SOUVENIR

DE L'ÉGLISE DU SACRÉ-CŒUR

JUILLET 1874

Rapport sur le jugement du Concours de l'Eglise du Sacré-Cœur.

MM. DAVIOUD & LAMEIRE

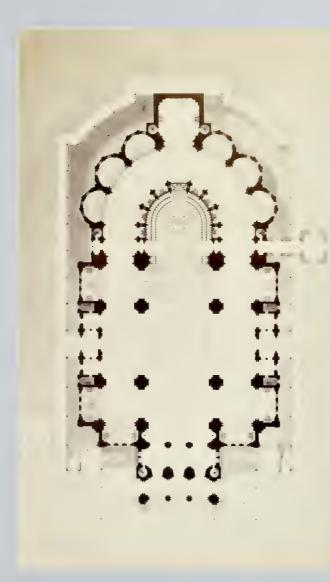
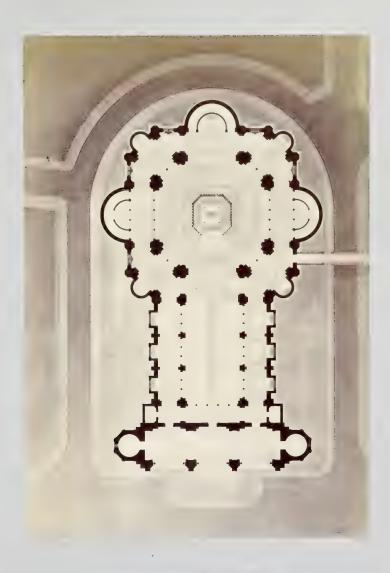
Quelques critiques sérieuses viennent malheureusement atténuer le mérite de ces belles qualités :

La nef n'est pas heureusement composée; de pauvres galeries latérales, basses, et dont l'architecture est mesquine, ne sont pas en rapport avec la majesté et la pompe des processions. Cette partie des bas-côtés a été par erreur sacrifiée aux tribunes, qui, par leur disposition théâtrale, nuisent à l'effet religieux de l'édifice.

Les tours ou clochers sont accolés dans toute leur hauteur aux flancs du dôme d'une manière fâcheuse à la fois pour ces appendices et pour l'effet de l'ensemble du dôme.

Les dispositions extérieures pour l'accès du monument ne sont à la vérité que secondaires, mais elles ont été traitées dans un style peu convenable au sujet; des décorations composées de statues et d'effets d'eau invitent peu au recueillement pour l'accès d'un monument grave et religieux.

MM. DOUILLARD FRERES

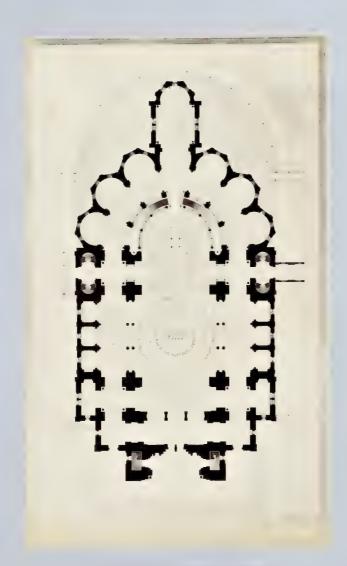
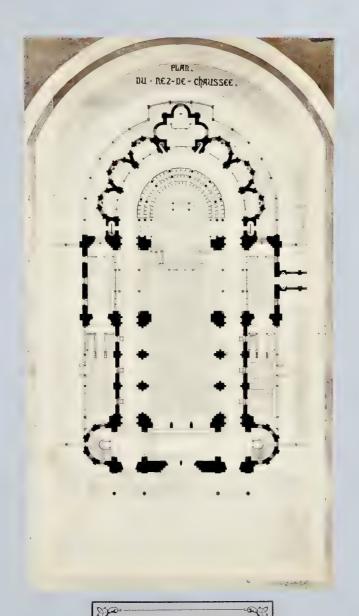
Les chapelles rayonnantes autour du chœur sont bien disposées; les entrées de la crypte sont convenablement placées extérieurement et intérieurement. Mais les murs des bas-côtés de la nef n'ont qu'uue froide décoration et les confessionnaux qui y sont appliqués seraient bien gênés et gêneraient en même temps la ligne de circulation.

L'architecture, savamment étudiée, révèle chez leurs auteurs une parfaite connaissance et une grande expérience de leur art. Les façades présentent dans leur ensemble un caractère grave et religieux; mais particulièrement dans les façades latérales, ce caractère prend une couleur un peu froide et monastique qui s'éloigne du sentiment votif de cette église. Au-devant et en accompagnement de la façade, les deux petits clochers sont d'un effet trop modeste et leurs toits de pierre présentent une silhouette rectiligne peu agréable dans l'ensemble.

MM. BERNARD & TOURNADE

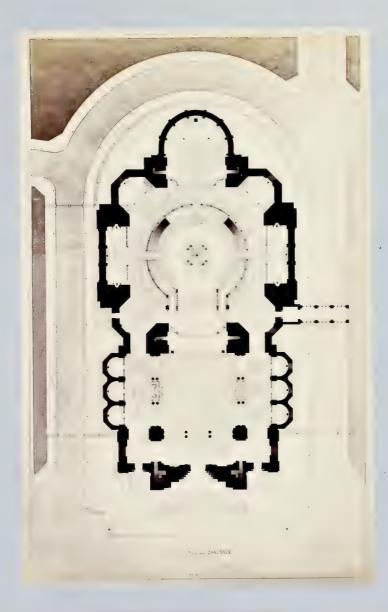
avantages, qui devaient bien avoir leur valeur dans la composition. Les bas-côtés n'existent plus pour tracer le parcours des processions; le dôme, qui est immense, ne se prête au développement des cérémonies qu'en tournant autour de l'enceinte centrale où sont disposés le sanctuaire et le chœur à la fois; les chapelles, qui sout en petit nombre, ne sont plus que des accessoires à peine aperçus.

Les façades n'ont pas la sobriété décorative qui distingue le plan, et les effets produits par des matériaux de couleur semblent une importation lointaine et étrangère peu en accord avec notre style national.

La composition du dôme, qui s'est emparée de toute la largeur du terrain, produit en façade une forme trop entière et dépourvue de ces ressources d'opposition propres à faire valoir la grandeur d'un édifice.

MM. RAULIN & DILLON

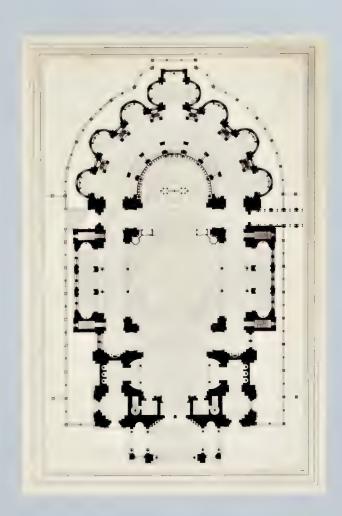
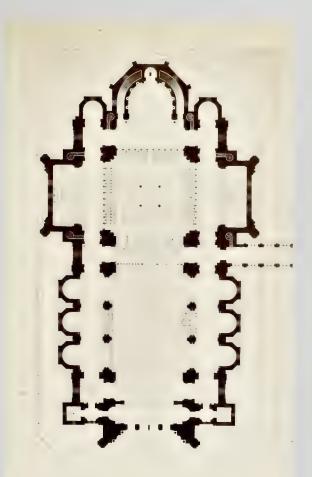
Le plan de ce projet présente un bel ensemble. Il conserve, conformément aux indications du programme, quelques dispositions traditionnelles des églises, en les liant toutefois avec la composition d'un grand dôme dont le centre est consacré au sanctuaire du Sacré-Cœur. On regrette que les entrées de la crypte, quoique bien placées, ne soient pas assez largement disposées.

L'architecture de la façade principale et des façades latérales est intéressante; elle est hien étudiée et produit un ensemble harmonieux. Celle de la coupe est bien composée et, par la manière dont elle est liée avec celle du dônie, produirait un bon effet.

Contrairement au parti adopté par la plupart des concurrents pour le motif principal de la décoration extérieure de l'église, les auteurs de ce projet ont imaginé de couronner le dôme intérieur par une vaste et riche construction pyramidale. Cette conception, qui est une espèce de phare religieux destiné à être aperçu à grande distance, produirait un
